改善箇所説明図

改善措置の内容

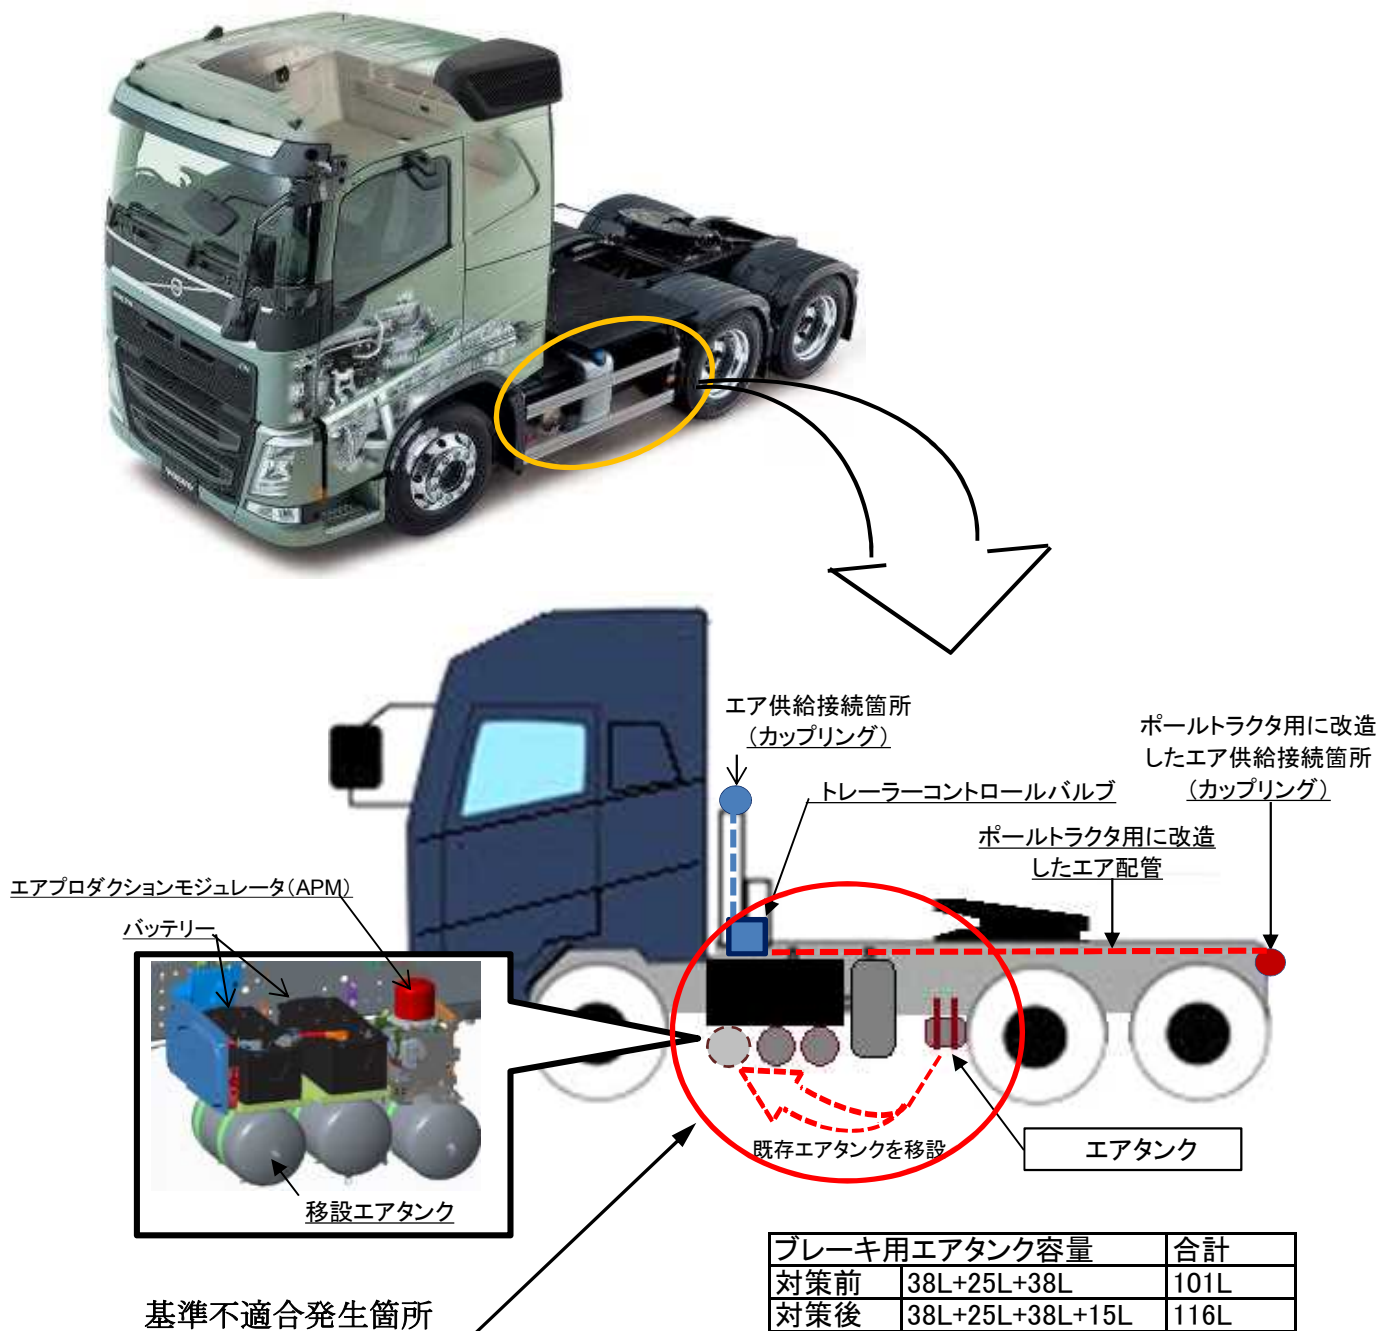
大型のポールトラクタ仕様車の制動装置において、ポールトレーラー用エア供給口 (カップリング) の増設に伴う改造方法が不適切なため、ブレーキ系統の圧縮空気容量が不足し、急制動時におけるトレーラーへの圧縮空気供給が一瞬遅れる。そのため、保安基準第12条 (制動装置の基準) に適合しなくなる。

全車両、ブレーキ系統にエアタンク (15ℓ) を左フレーム中央部に追加する。なお、当該部に既存のエアタンク (25ℓ) が装着されている場合は、バッテリーボックス下部へエアタンク (25ℓ) を移設する。

識別: 追加したエアタンクの水抜きドレインに白又は、黄色のペイントを塗布する。
